Nábřeží řeky Svatky - Realizace protipovodňových opatření
města Brna – etapy VII a VIII (ORG 5344)

ZMĚNOVÝ LIST

ZL 9

- SO 07.17 Úprava konstrukcí
Sanace paty u lávky Spielberk Office Centre

Příloha č.1

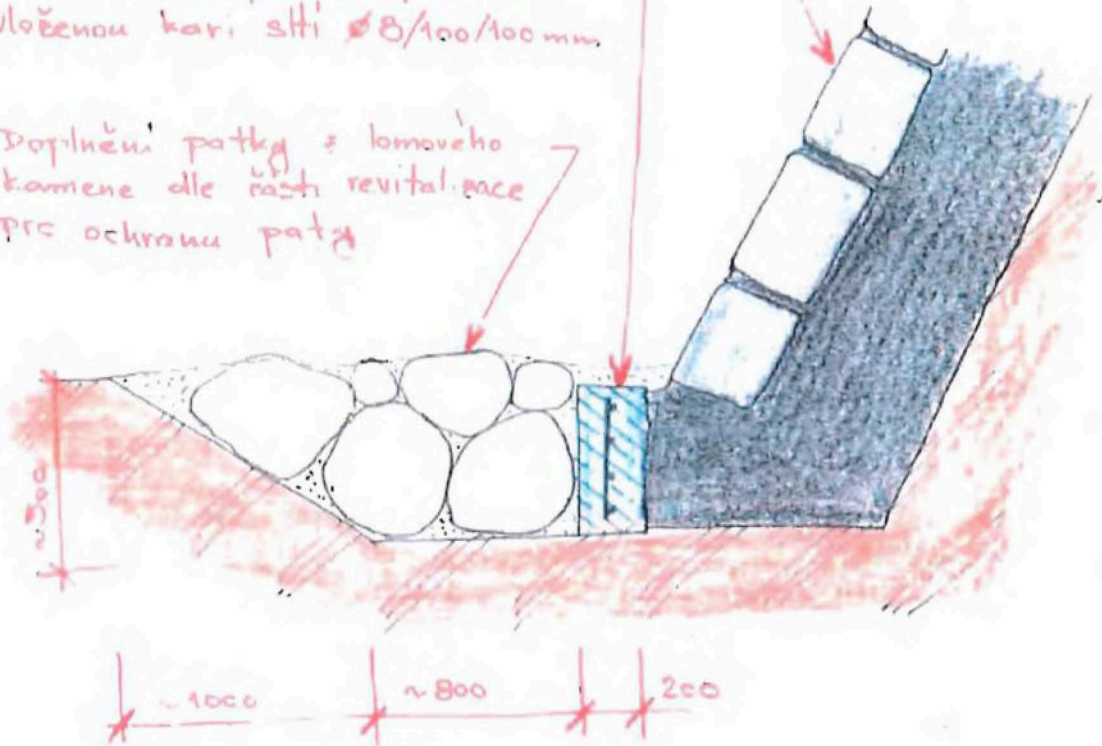
SANACE PATKY U LAVKY STIELBERK OFFICE CENTRE
M = 1 2/5

stávající opevnění. Doplnění chybějící
dlažby a nové zastavování

Dobetonování patky v H 200mm
z betonu C30/37 XC2, XA1 s
vloženou kari sítí $\varnothing 8/100/100$ mm

Doplnění patky z lomového
kamene dle řádku revitalizace
pro ochranu patky

Sanace patky bude provedena u degradované části z důvodu ochrany a zabránění další degradace. Patka bude řádně očištěna a dobetonována se spojovacím můstkem naneseným na degradovanou patku. Nesoudržné části budou odstraněny. Spojovací můstek bude tvořen cementovým pačokem. Dobetonávka o mocnosti 200 mm bude provedena z betonu C30/37 XC2, XA1 s vloženou kari sítí Ø8/100/100 mm.

Provádění sanace degradované patky bude provedeno až po provedení kamenné paty u již sanované části. Toto se týká i samotného odkopu pro kamennou patu.
